原科研廃棄物処理場設工認（その4）に係る確認事項回答

図1 ホット機械室の発生廃棄物保管場所とセル排風機の位置関係

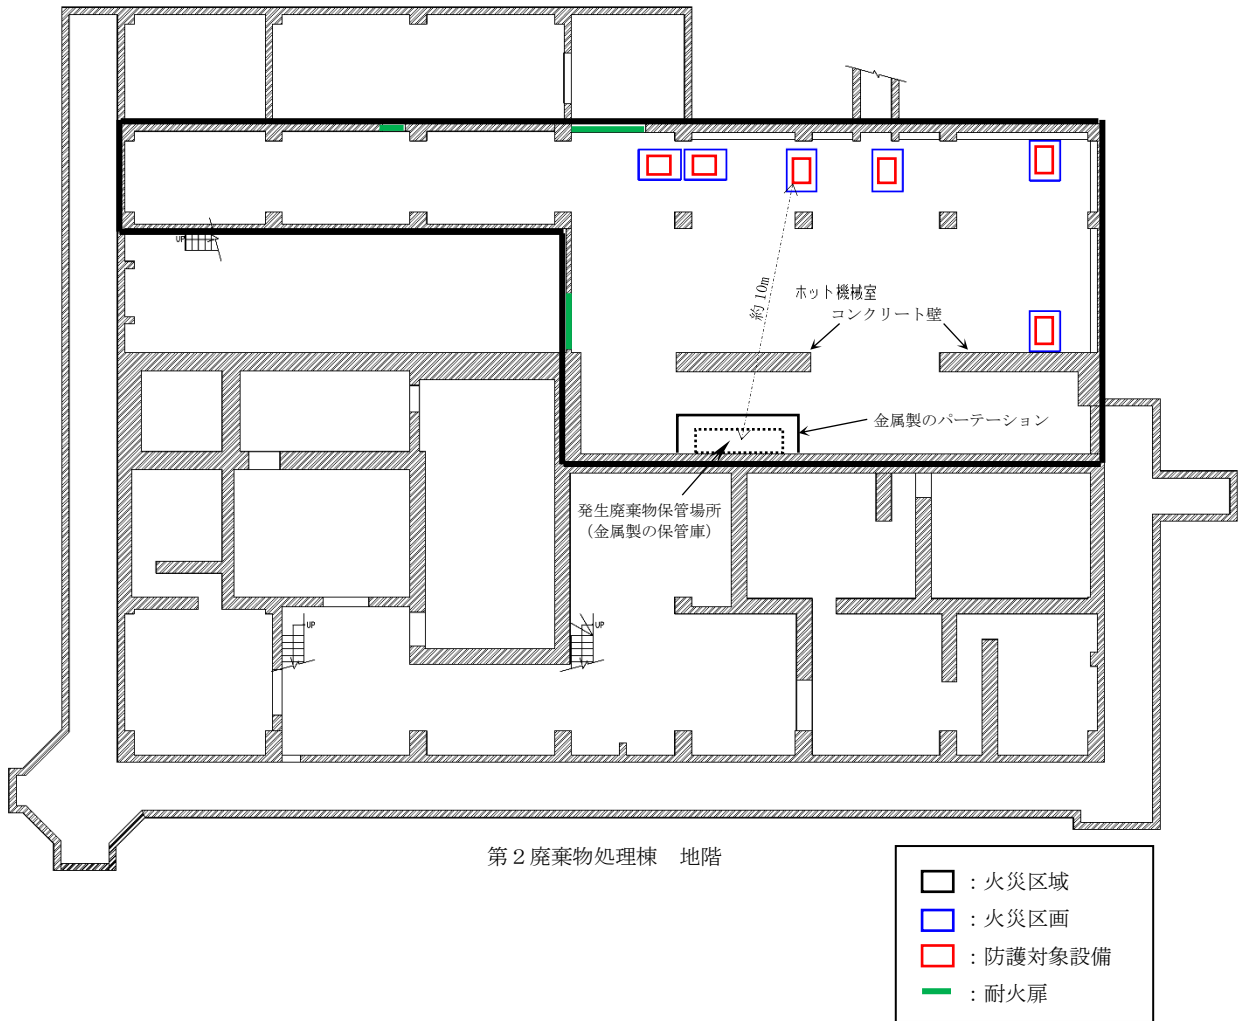
本 1-5 「3.1.2 火災の想定」において、ホット機械室内の可燃物による火災影響のうち、セル排風機内の潤滑油火災で評価を代表する旨の記載があるが、他の火災源がある場合、潤滑油火災で代表できるとする根拠を示すこと。

ホット機械室内の可燃物については、セル排風機内の潤滑油、ケーブル及び可燃性廃棄物がある。ケーブルについては、難燃性のケーブル※を使用しており、電線管、鋼製のケーブルラックに収納していることから、火災影響は小さいと考える。

発生廃棄物保管場所には、可燃性廃棄物を一時的に保管するが、金属製の保管庫に収納しており、保管庫の周辺を金属製のパーテーションで区画している。また、発生廃棄物保管場所と最も近いセル排風機の間には、コンクリート製の壁があり、距離も約 10m 離れた位置であることから、火災影響は小さいと考える。（図1 参照）

図2 警報覚知から消火活動開始までのルート及び時間

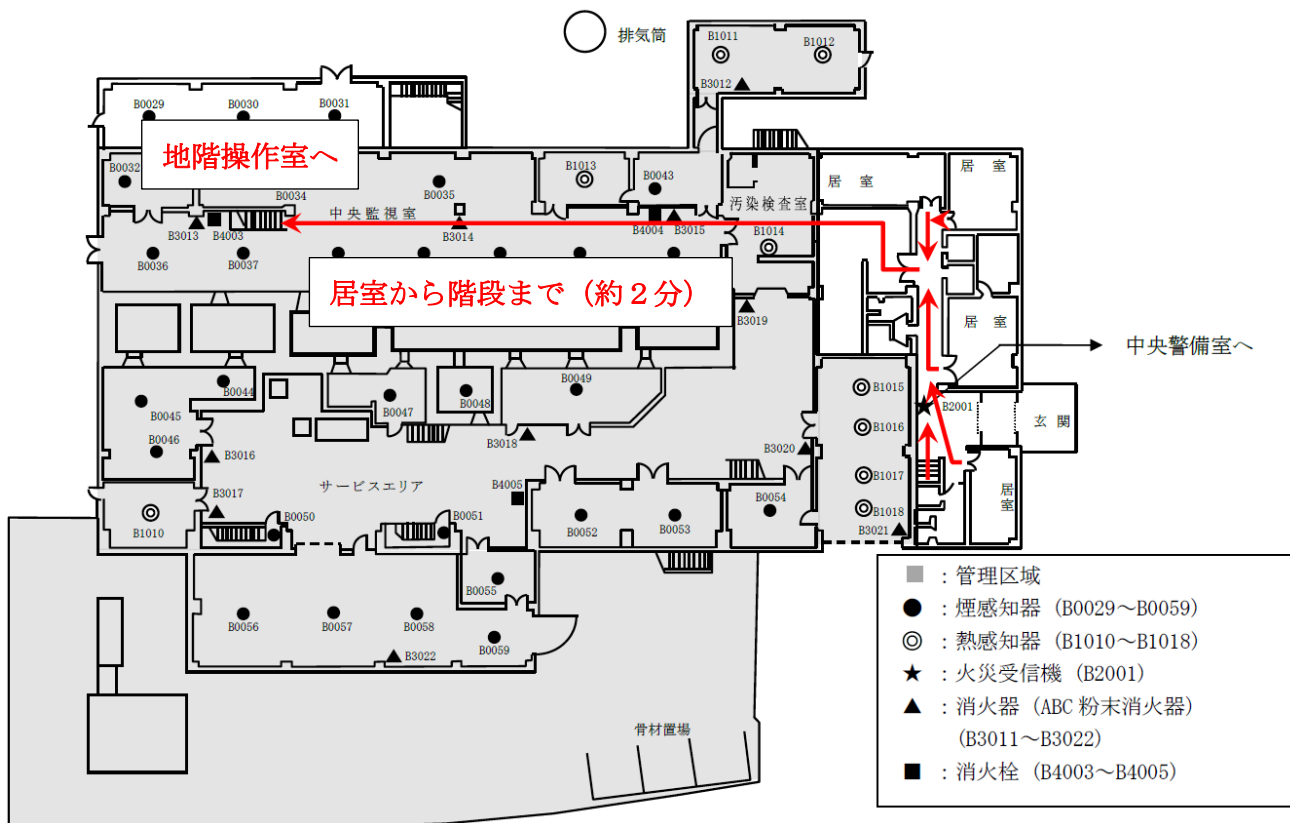
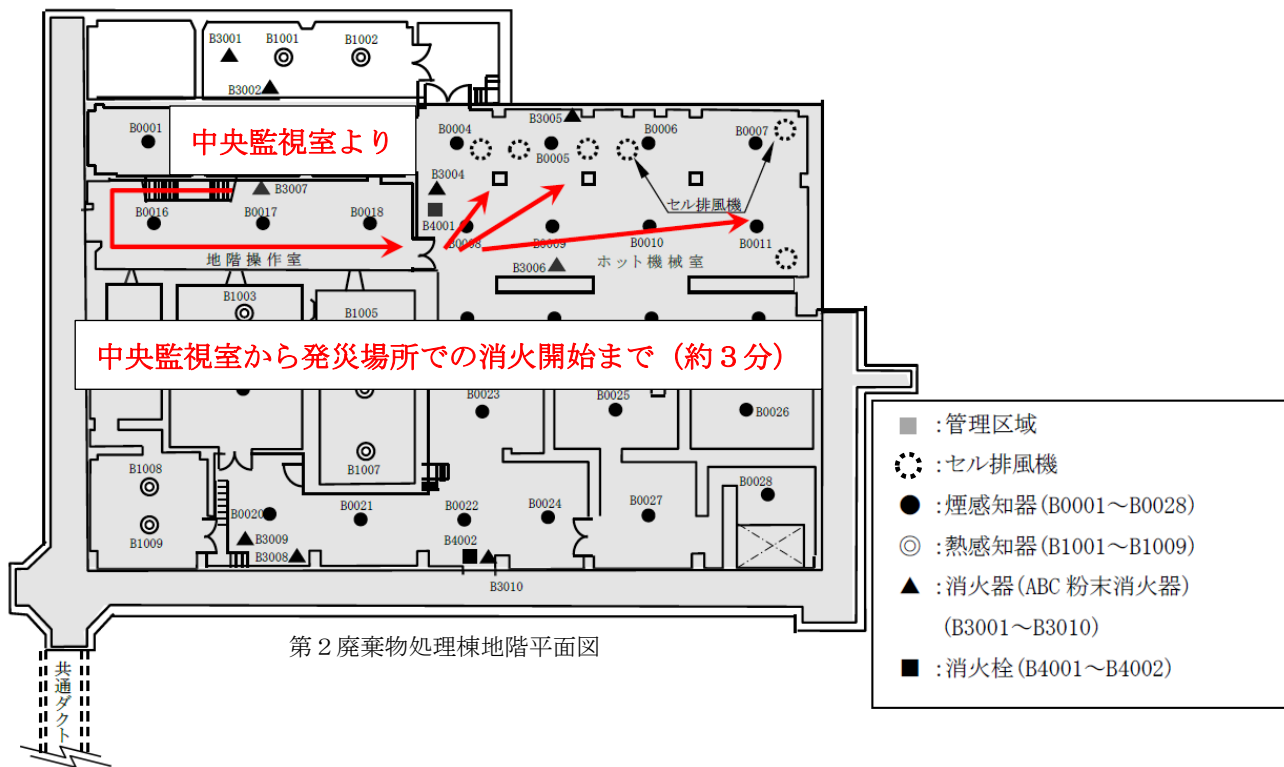
本 1-6 「3.2 設計条件」について、外部電源喪失時における火災感知器の検知継続可能時間と、外部電源喪失発生以降、火災の認知、対応者の参集、現場確認、消火対応までの流れについて整理して提示すること。また、夜間・休日に関しては火災警報の発報を誰がどこで認知し、現場確認を行い、または担当者への連絡を行うのか、対応を整理して示すこと。

本 1-14 火災警報の発報位置は、第 2 廃棄物処理棟玄関の火災受信機となっており運転員等がいる中央監視室から離れているが、発報した際に運転員等はどのように対応するのか説明すること。

仮に、外部電源喪失時にセル排風機で火災が発生した場合、外部電源喪失から 60 分以内であれば、第 2 廃棄物処理棟の玄関に設ける火災受信機に警報が発報するため、居室に常駐している職員等が火災を覚知し、直ちに（5 分以内）現場に赴き、現場に設ける消火器（ABC 粉末消火器）による手動消火が可能である。（図 2 参照）

図 2 に示すとおり、居室に常駐している職員等が発報を覚知し、自ら現場に赴く、若しくは、中央監視室の運転員等に指示をすることが可能である。職員等、若しくは指示を受けた運転員等は、ホット機械室へ急行し、火災を確認した場合は、通報連絡、初期消火活動等を実施する。なお、各施設における非常時（火災発生時含む）の対応については、施設防護活動手引に定め、運用している。
